## Flächen-Steckbriefe und Stellungnahmen

Quartiersperspektiven Nord:

Barnimkiez, Quartier Friedenstr. und Platz der Vereinten Nationen

## Potenzialfläche (PF) 3 Innenhof Weinstr.

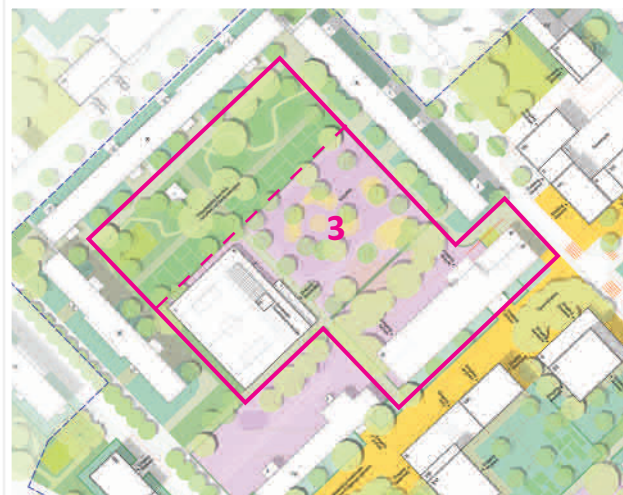
- Das Schul- und Sportamt hat zwischenzeitlich ein Bedarfsprogramm aufgestellt, das geprüft und genehmigt wurde, und einen Sporthallenneubau auf der bisherigen Sporthallenfläche (PF 7) vorsieht. Diese Planung ist in der Landesinvestitionsplanung angemeldet worden. Damit entfällt der Bedarf für eine weitere Sporthalle auf der Fläche PF 3. Aufgrund der geringen Schulfreiflächen am Standort (Schule am Königstor) sind aber Pausen- und Sportflächenerweiterungen vorstellbar. Ersatzflächen können als Ausgleich nicht angeboten werden.

- Aufwand-Nutzen-Prüfung wird empfohlen; Absicherung der erforderlichen personellen und finanziellen Ressourcen erforderlich
- Zudem muss gesichert sein, dass im Falle eines Flächentauschs die Bestandmieter\*innen des Wohnhofs keine zusätzliche Beeinträchtigung durch die geplante Infrastrukturnutzung haben. Für die Verlagerung der oberirdischen Stellplätze im Hof wird derzeit keine wirtschaftliche bzw. sozialverträgliche Lösung gesehen.

- Ablehnung der vorgeschlagenen Planungsideen (keine Innenhofbebauung)
  - hoher Verlust an Baumbestand
  - wichtige Durchlüftungsfunktion
  - Kompensation für Wegfall von Parkflächen erforderlich
- Alternativvorschlag: Aufwertung des gesamten Areals als Grün- und Freizeitfläche mit Anschluss an das neue Konzept Weinstraße

- Es ist nicht begreifbar, warum ein Innenhof mit viel Grün, einem Spielplatz und Sportgeräten evtl. bebaut werden soll. Die Bestandgebäude (U-Form mit 11-Geschossen) weist eine bereits sehr hohe Bewohner\*innenzahl auf. Für diese ist das wohnungsnaher Grün im Innenhof unabdingbar.
- Mit Geschossbauten zum Wohnen zu verdichten, bedeutet die Wohnqualität für hunderte Menschen extrem zu verschlechtern.
- Notwendige Frischluftschneisen müssen freigehalten werden.

Da die Schul-Bedarfsplanung für die Tauschfläche PF 7 abgeschlossen ist, entfällt der Bedarf für eine weitere Sporthalle auf der Fläche PF 3. Die Planungsidee ist für die Fläche nicht realisierbar. Andere neue Planungen sind für die Fläche zu prüfen.

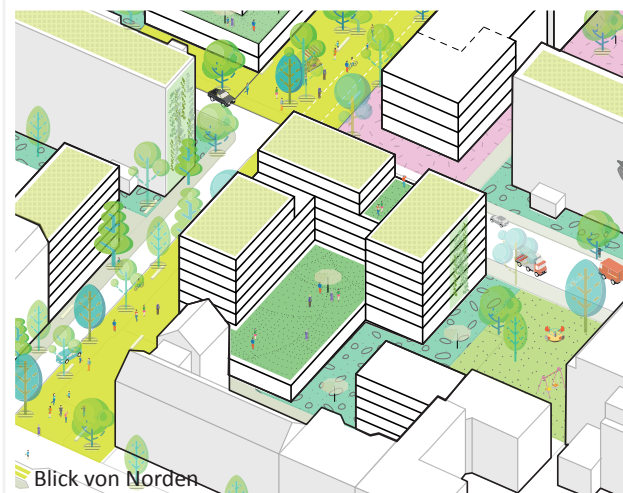
- Vorschlag: Dachsportplatz in die Planung mit einbringen

Die Planungsidee wird abgelehnt, da die Bebauung zu massiv ist und der Vorschlag aus wirtschaftlicher Sicht keine sinnvolle Lösung ist.

Die Planungsidee ist für die Fläche nicht realisierbar. Andere neue Planungen sind für die Fläche zu prüfen. (siehe auch Protokoll der 6. Gremiumssitzung).

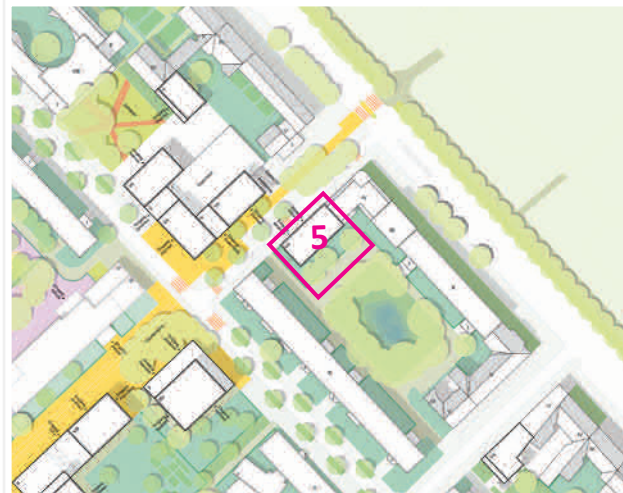
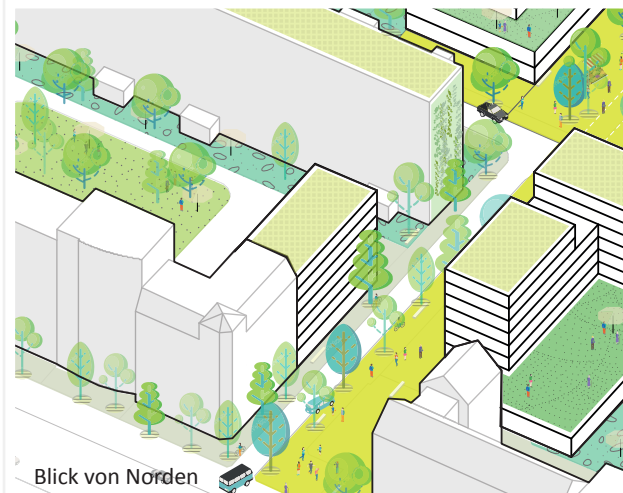
- Anbau an bestehende Brandwand wird als möglich erachtet
- Neubau soll nur straßenbegleitend realisiert werden, ohne Seitenflügel in den Hof (wie in einem bereits existierender Entwurf der WBM geplant)
- Kein Wohnen im Erdgeschoss, da an zentraler Fuß- und Radwegeverbindung im Kiez
- Ersatz für entfallende Stellplätze schaffen

- Im Rahmen einer Bauvoranfrage wurde eine höhere als in der Genehmigungsplanung enthaltene Geschossigkeit abgelehnt, so dass die vorgeschlagene Kompensation des Bauvolumens zum entfallenen Seitenflügel nicht realistisch erscheint.
- Zudem besteht für diese Fläche seit 2018 ein genehmigungsreifer Bauantrag, der dem Bezirk vorliegt und der im Verfahren durch die WBM vermittelt wurde.
- Die Veränderung dieser Planung stellt einen erheblichen Planungsschaden dar sowie eine Reduzierung des Bauvolumens um ca. ein Drittel, ohne für diesen Eingriff eine entsprechende Argumentation zu liefern.
- Im Sinne eines sorgsamem Umgangs mit öffentlichen Ressourcen sollte auf diesen Eingriff in bestehendes Baurecht verzichtet werden.

Nach Abwägung des Planerteams wird ein Neubau nur straßenbegleitend ohne „Seitenflügel“ vorgeschlagen. Die dadurch geringere Wohnfläche wird teilweise durch die vorgeschlagene Höhe mit sieben Geschossen (Orientierung an der Nachbarbebauung) kompensiert.

Zustimmung zur Planungsidee

## Potenzialfläche (PF) 6 Büschingstr., neben Nr. 35

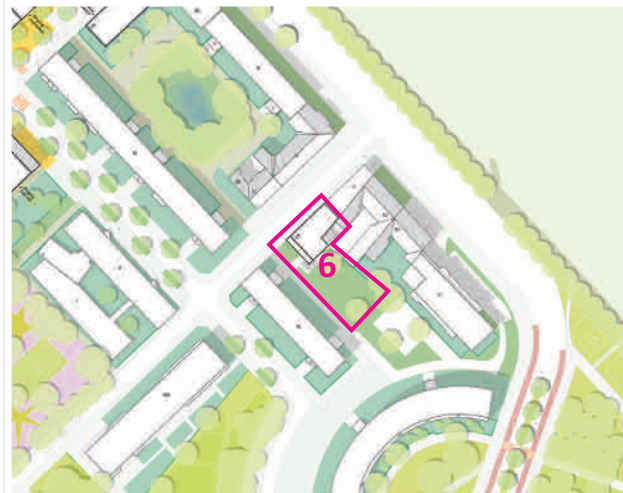
- Gebiet ist mit öffentlichen wohnungsnahen Grünflächen und privaten Spielplätzen unterversorgt
- Bei Bebauung Ausgleichsmaßnahmen notwendig
- Bei Bebauung Aufrechterhaltung und Entwicklung einer Nord-Süd-Wegeverbindung erforderlich
- Ziel BFF 0,6
- Wertvoller alter Baumbestand sollte in Planung integriert werden

- Eine perspektivische Planung sollte auch die Bevölkerungsentwicklung im Planungszeitraum berücksichtigen.
- Aus Sicht des Mieterbeirats PVN wird es einen immer größeren Anteil älterer Menschen geben, die auf ein Kraftfahrzeug angewiesen sind, um am gesellschaftlichen Leben teilhaben zu können. Der Bedarf an Parkplätzen ergibt sich weiterhin durch Lieferverkehr, Krankenfahrzeuge, Berufsverkehr, Behindertenverkehr u.a.. Es ist nicht davon auszugehen, dass Parkplätze wegfallen können.

Entwicklung der Potenzialfläche nur nach Überarbeitung der Planungsideen möglich.

## Potenzialfläche (PF) 7 Turnhalle Weinstr./Höchste Str.

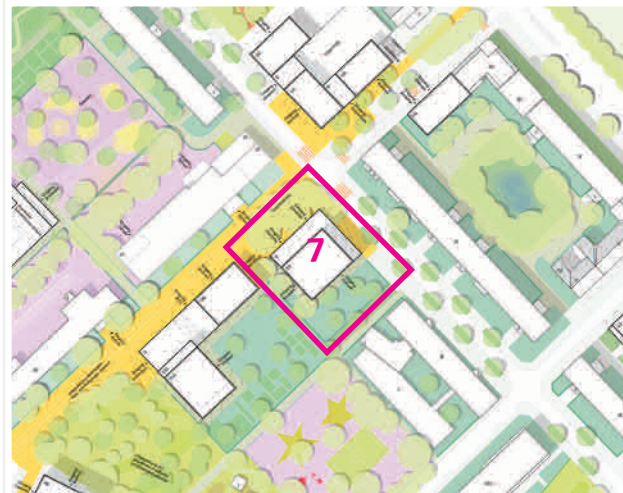
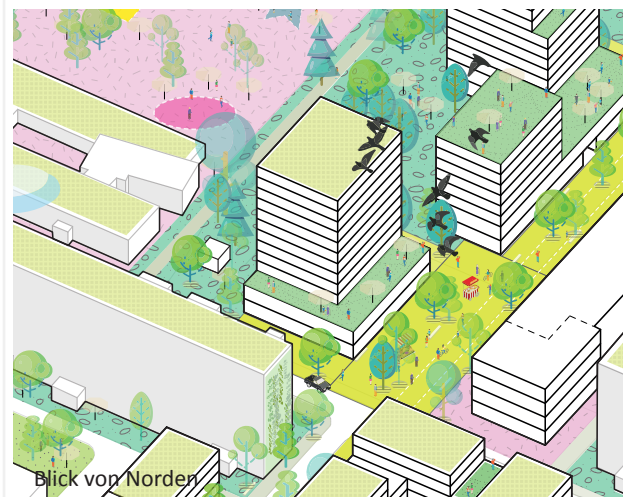
- Diese Fläche ist planungsbefangen.
- Das Schul- und Sportamt hat im Rahmen der Berliner Schulbauoffensive ein Bedarfsprogramm für die Schule am Königstor erstellt. Diese Planung sieht vor, dass die bestehende Sporthalle abgerissen wird und durch einen Neubau mit drei Hallenteilen an gleicher Stelle ersetzt wird.
- In den Sporthallenneubau werden zudem zusätzliche Räume für die Schule eingeordnet (Kapazitätserweiterung) sowie Ersatzräume für die benachbarte Jugendverkehrsschule (JVS). Das bisherige Gebäude der JVS wird abgerissen. Dieser Flächenanteil der JVS wird der Schulhoffreifläche als Schulgartenfläche zugeordnet.

- Bekräftigt, dass die Fläche nicht gemäß der Planungsideen entwickelt werden soll.

Da die Schul-Bedarfsplanung für diese Fläche abgeschlossen ist, sind eine Mehrfachnutzung/ Multicodierung der Fläche hier nicht mehr möglich.

Die Planungsideen sind für die Fläche nicht realisierbar und die Fläche steht nicht für eine weitere Planung zur Verfügung.

## Potenzialfläche (PF) 8 Jugendverkehrsschule

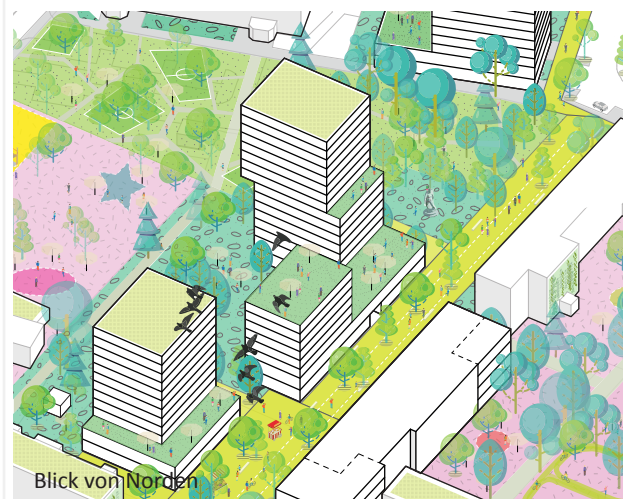
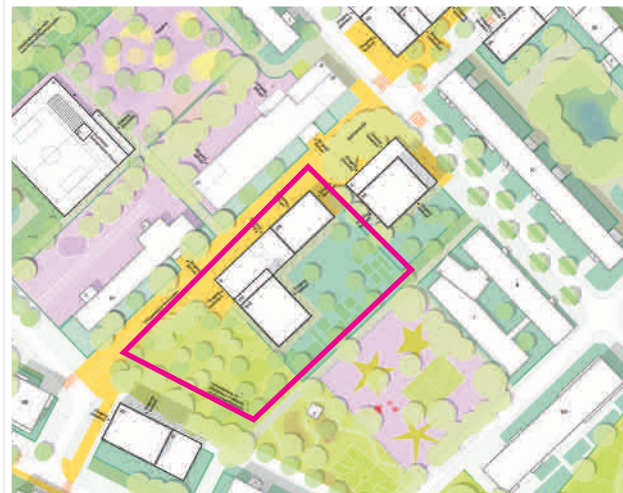
- Durch die Planung für die Schule am Königstor und der damit verbundenen Einordnung des Gebäudes der JVS in den Sporthallenneubau, wird die JVS an ihrem bisherigen Standort verbleiben. Zudem ist die Verortung der JVS und der Grün- u. Baumbestand optimal.
- Ein Flächentausch mit der PF 12 wird abgelehnt.

- Auf dem Gelände befindet sich der (immaterielle) Gedenkort zum ehemaligen Frauengefängnis Barnimstraße, der vom Künstler Christoph Mayer chm. konzipierte „Hörweg durch ein Gefängnis für Frauen und 5 politische Systeme“. Dieser Gedenkort ist auf Initiative des Fachbereiches Kultur und Geschichte entstanden und wird in Kooperation mit der Jugendverkehrsschule betreut.
- Sollte eine Bebauung/Überbauung der Jugendverkehrsschule geplant werden, müsste ein Ersatz für den Gedenkort geschaffen werden. Es sollte zum einen überlegt werden, wie das jetzige Gedenk-Kunstwerk einbezogen oder transformiert wird bzw. wie ein Ort entstehen könnte, welcher der historischen Bedeutung des ehemaligen Frauengefängnisses in der Barnimstraße gerecht wird.

- Bekräftigt, dass die Fläche nicht gemäß der Planungsideen entwickelt werden soll.

Hier liegt ein absolutes Ausschlusskriterium seitens des Fachbereichs Schule vor (siehe PF 7). Daher sind die Planungsideen nicht realisierbar und die Fläche steht nicht für eine weitere Planung zur Verfügung.

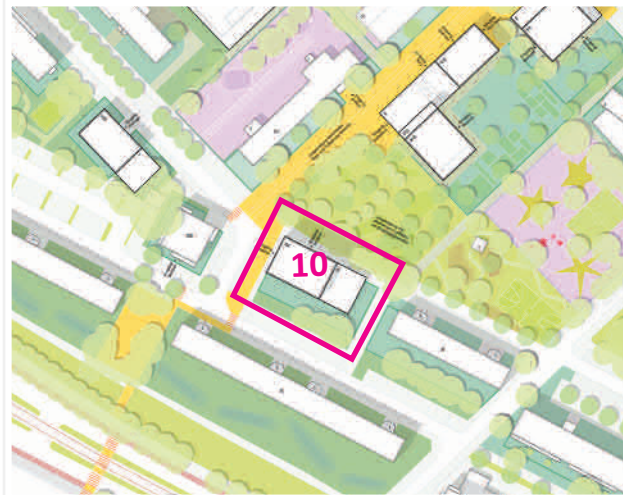
- Für den Standort bestehen bereits konkrete Planungen der WBM für ein reines Wohnhochhaus.

- Das Aufzeigen der Bebauungsmöglichkeit wird begrüßt. Der angegebene Flächenmix mit 900 qm BGF in 2 Gewerbe-Geschossen und 5.100 qm BGF 10 Wohn-Geschossen erscheint angesichts des Bebauungsvorschlags mit vergrößertem Footprint des Gewerbesockels nicht plausibel.
- Der Bebauungsvorschlag ist seitens des Bezirks planungsrechtlich abzusichern, insbes. in Bezug auf die Erhaltungssatzung.
- Dieser Standort ist bereits Gegenstand vertiefender und durch einen Bauvorbescheid bestätigten Planungen, die seitens der WBM auch zeitnah umgesetzt werden können. Die Möglichkeit der erweiterten Gewerbenutzung, die stützenfreie Räume und ggf. auf die Nutzung abgestimmte Konstruktionsraster erfordert, muss abgewogen werden gegen das Erfordernis, einfache und verzugsfreie Baukonstruktionen zu verwenden, die durch den Experimentalbau in Infralichtbeton bedingt ist.

- Aktionsbündnis Lebenswertes Wohnen in Friedrichshain-West/ Mieterbeirat Krautstraße:
- Zustimmung zu den Planungsideen
  - Wohnbebauung ok
  - Quartiersparken ok

Zustimmung zur Planungsidee

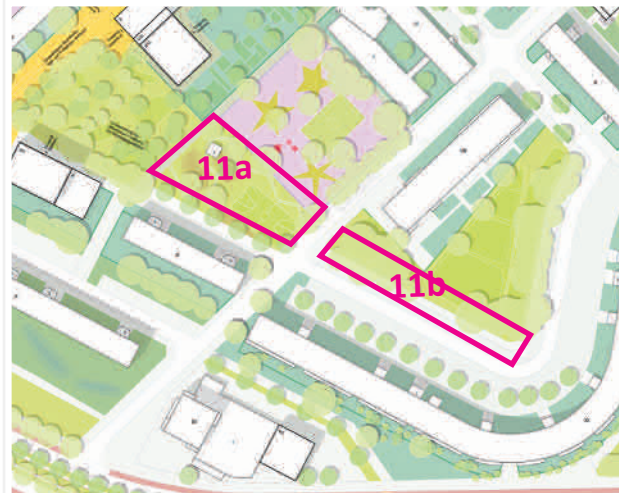
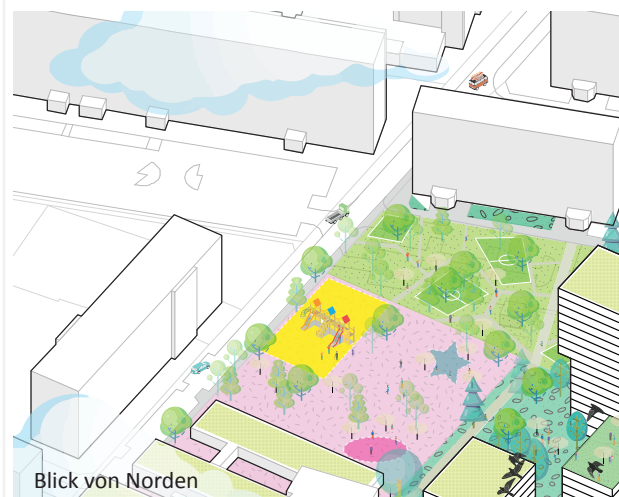
- Flächentausch (PF 9, Spielplatz Barnimstr.) wird
- Abgelehnt, weil
  - Fläche verschattet
  - Lage auf Schlafzimmerseite der Wohnbebauung
- Die geplante Grün- und Spielfläche („Quartierspark“, Teilfläche PF 8 und 11a) gleicht den durch die geplante Nachverdichtung aufkommenden Bedarf an beidem nicht aus

- Zustimmung zu den Planungsideen
  - Grün- und Freizeitfläche ok
  - Spielfläche ok

- Eine perspektivische Planung sollte auch die Bevölkerungsentwicklung im Planungszeitraum berücksichtigen.
- Aus Sicht des Mieterbeirats PVN wird es einen immer größeren Anteil älterer Menschen geben, die auf ein Kraftfahrzeug angewiesen sind, um am gesellschaftlichen Leben teilhaben zu können. Der Bedarf an Parkplätzen ergibt sich weiterhin durch Lieferverkehr, Krankenfahrzeuge, Berufsverkehr, Behindertenverkehr u.a.. Es ist nicht davon auszugehen, dass Parkplätze wegfallen können.

Entwicklung der Potenzialfläche nur nach Überarbeitung der Planungsideen möglich.

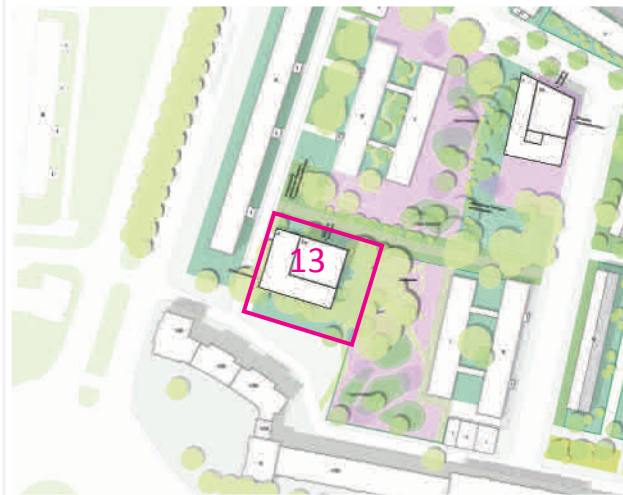
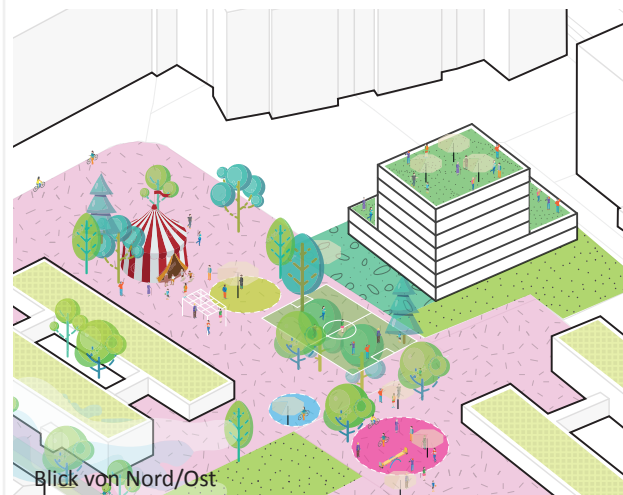
- Denkmal-Umgebung! §172 BauGB, Ergänzung der städtebaulichen Struktur möglich, in Abstimmung

Die Fläche bleibt auf dringlichen Wunsch der Fachämter „rot“, da kein weiterer Entwicklungsbedarf der Fläche besteht.

Die Planungsidee ist nicht realisierbar und die Fläche steht nicht für eine weitere Planung zur Verfügung.
